**LA DÉFENSE
DEFENSIE**

LDPPW 08 SLPPT

CCB -Tech - Tech BOC
11/09/2025
2^{de} Trim. 2025

■ **LDPBW 08**

Huidige signalisatie.

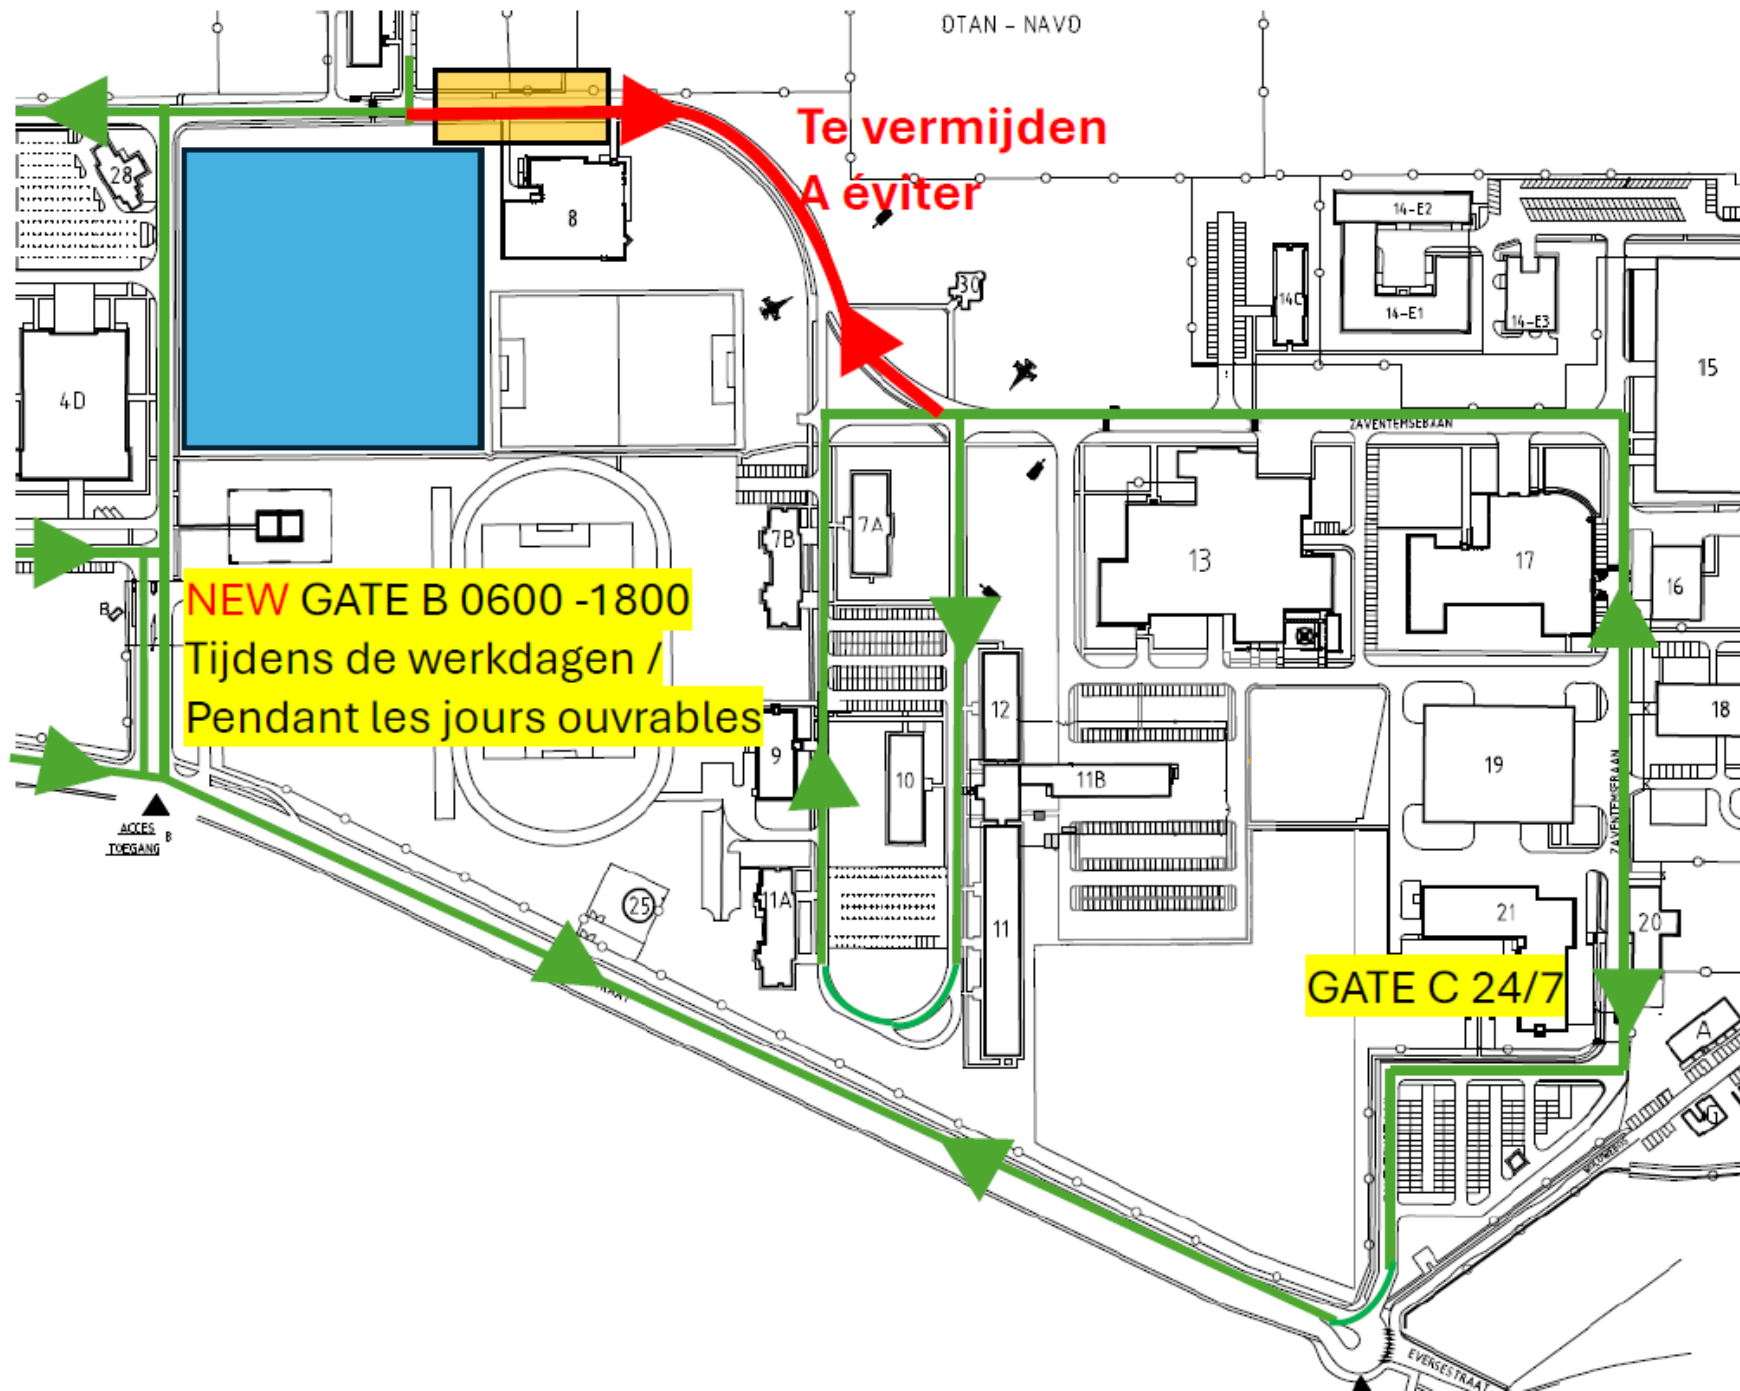
Ter hoogte van weg in gang Bravo en hoofdweg blok 5, 4 en plaats grondopslag. Geen signalisatie voorzien.

- Ter hoogte van zebrapad naar blok 5.
- Kleine en van op afstand niet goed zichtbare signalisatie (pijlen zeer duidelijk maar pictogram “Verboden voor voetgangers” niet).
- Verkeerslichten.

- ❑ Bijkomende signalisatie die duidelijk zichtbaar is voor alle weggebruikers, en die in de wetgeving voorzien is, plaatsen. En dit ook reeds aan de kruispunten voor het stuk weg werfverkeer.
